Enquête publique - Parc de la Grande Contrée OSTWIND 2023 11 06

A l'intention de Madame Binet

Notre association ASERC51 s'oppose à ce projet pour diverses raisons.

Figure 5 : Implantation du projet (Source : BE Jacquél et Chatillon)

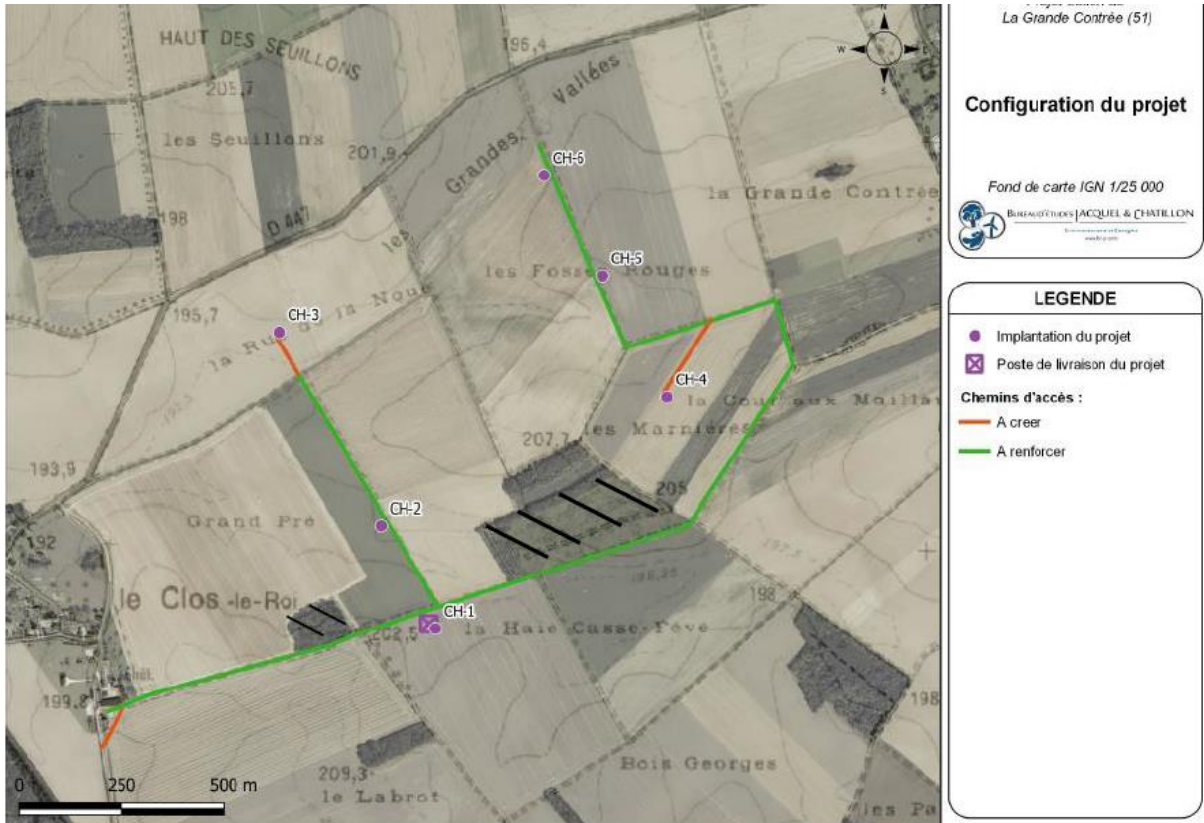
Continuons sur ces zones boisées car même la distance de 100m n'est pas respectée par le projet.

Ce n'est absolument pas le cas du chemin et des haies boisées hachurées ci-dessous dans la page 19/87 de la Pièce 1 (lettre demande)

Figure 38 : Localisation des parcs éoliens à proximité du site d'étude et matérialisation des couloirs à préserver pour permettre aux migrateurs de circuler entre les parcs éoliens

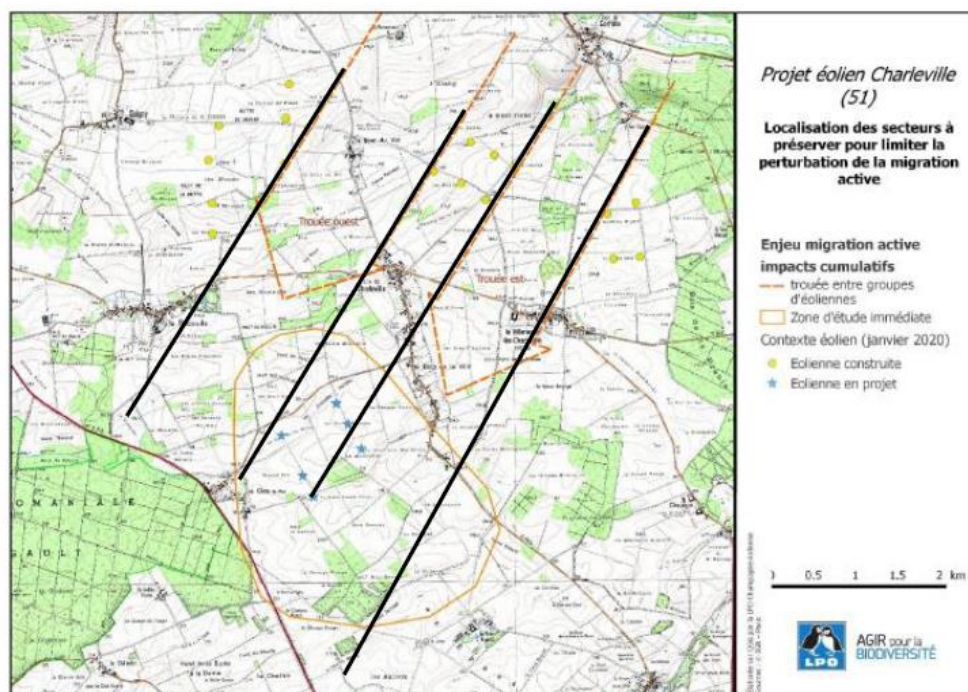
Pour ces mêmes raisons, il serait bon de ne pas implanter d'éoliennes dans la partie se trouvant entre le couloir d'exclusion et l'extrême sud-est de la zone rapprochée afin de ne pas "fermer" visuellement la trouée aménagée au centre du parc de "la Brie Champenoise".

Pourtant avez-vous remarqué que la plus étroite trouée, dite la Trouée EST sera rétrécie par les deux éoliennes E1 et E4 comme le montre la carte suivante complétée par nous :

Figure 39 : Localisation des secteurs à préserver pour limiter la perturbation de la migration active

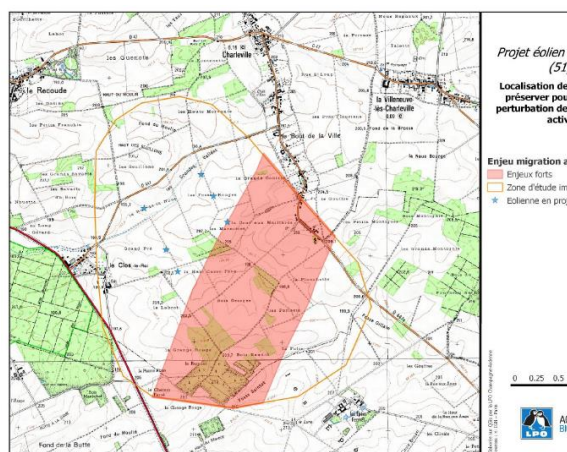
Puis elle élabore deux cartes 39 et 40 p 110 et 111 sur les enjeux forts de la migration active. Comme plus haut elle utilise sans nul doute les axes formés par les deux trouées EST et OUEST mais nous devons une fois de plus allonger les bords pour remarquer que les éoliennes 1 et 4 devraient alors appartenir à la zone rouge des enjeux forts.

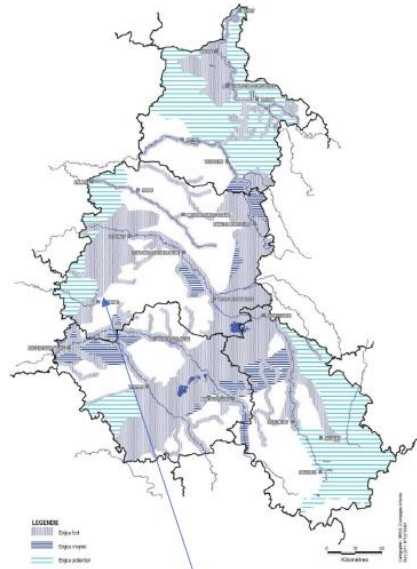
Et IL Y A D'AUTRES oiseaux concernés comme sur la carte suivante, hors passereaux, en pièce 7 p 61, où il est même noté une **réaction de panique puis de contournement des éoliennes du parc au Nord de Charleville** :

Sur la Figure 11, les Grands Cormorans *Phalacrocorax carbo* ont été notés en six vols, comprenant entre 3 et 34 individus, chacun étant passé sur un axe différent. Les vols les plus importants semblent cependant suivre eux aussi l'axe du "Bout de la Ville" puis le sud de la zone rapprochée. A noter que le groupe de 6, qui a été repéré à grande distance, a manifesté une réaction de panique puis de contournement des éoliennes du parc au nord de Charleville.

Carte 13 : Carte des enjeux chiroptérologiques de la zone d'étude

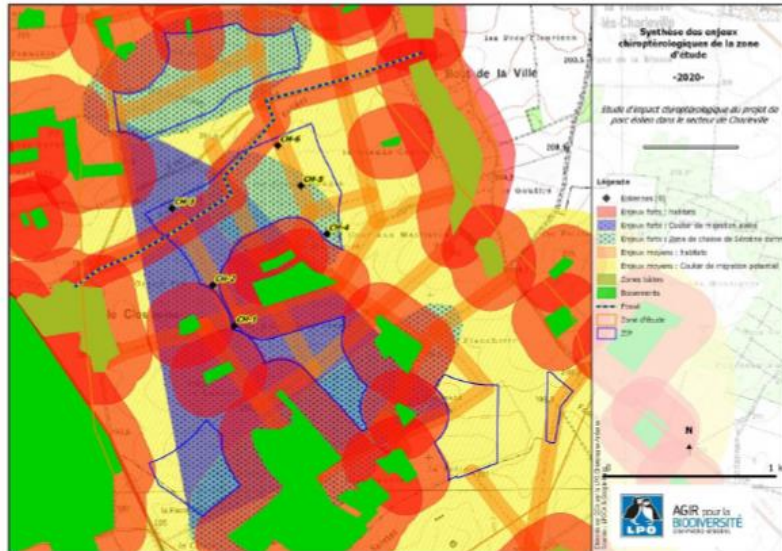
On trouve même dans la carte 13 p215 suivante les lieux d'enjeux forts en rouge et bleu clair ou foncé. L'éolienne 4 n'est-elle pas en zone rouge où les enjeux sont forts et où aucune éolienne ne doit

être placée, d'après le tableau précédent ? Mais à nouveau semblent être concernées aussi les éoliennes 1 et 2. Mais aussi cette fois la 3 et la 6.

D'après la carte précédente de la LPO (repris aussi par le promoteur en pièce 4 p14 figure 11) agrandie, E4 serait environ à 20 m de la zone rouge. Et le survol des pales de longueur 55 m est-il pris en compte ? Ce serait le cas également des éoliennes E1 E2 E3 et E6.

Alors qu'on est peut-être à 20 m au plus hors d'une zone à enjeu fort, ou bien à 35m dedans si on ajoute le survol des pales, est-ce une distance correcte pour vous pour accepter le risque de menace sur ces chiroptères protégés pour certaines aussi bien par la France qu'au niveau européen ? **S'installer si près d'une zone à enjeux forts, était-ce bien cela que vous autoriseriez de faire dans votre rapport ?**

Figure 44 : localisation des zones importantes pour la conservation de la flore et des habitats

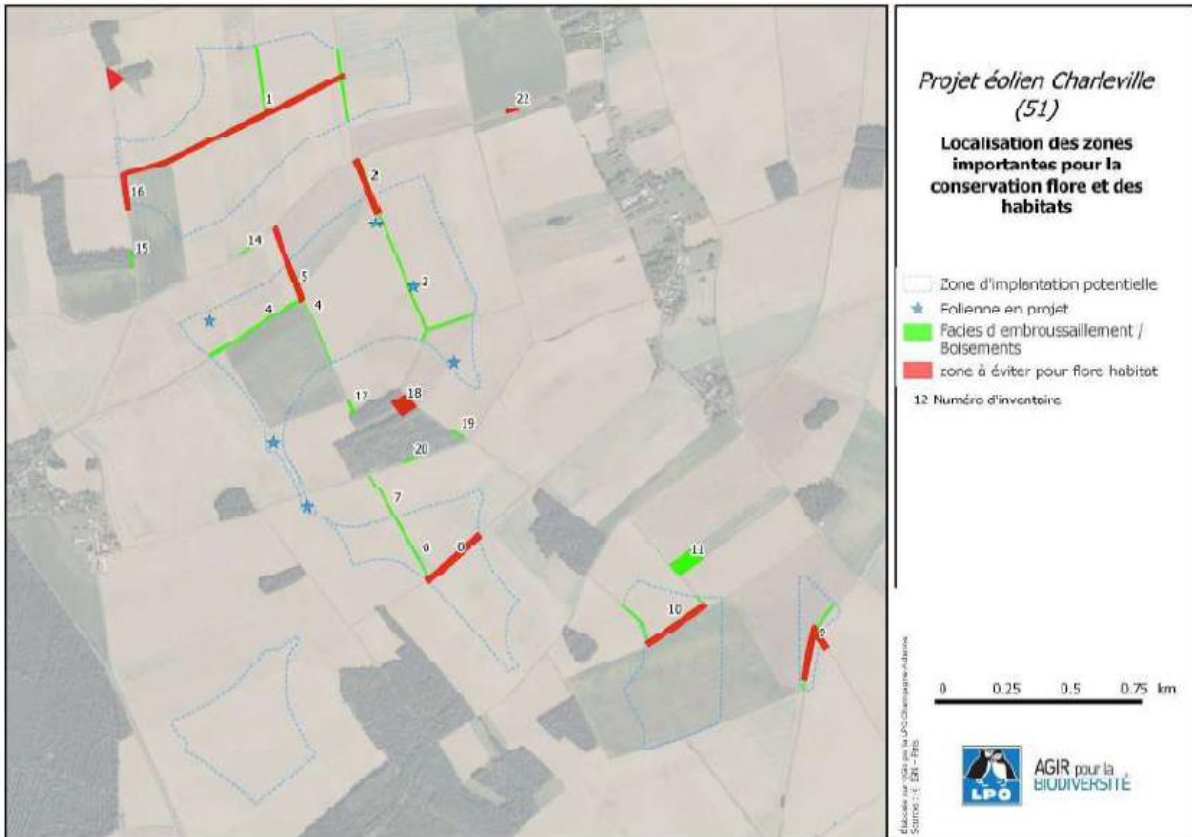
Autre preuve perturbante qui confirme l'affirmation ci-dessus, cette carte 44 p 155 :
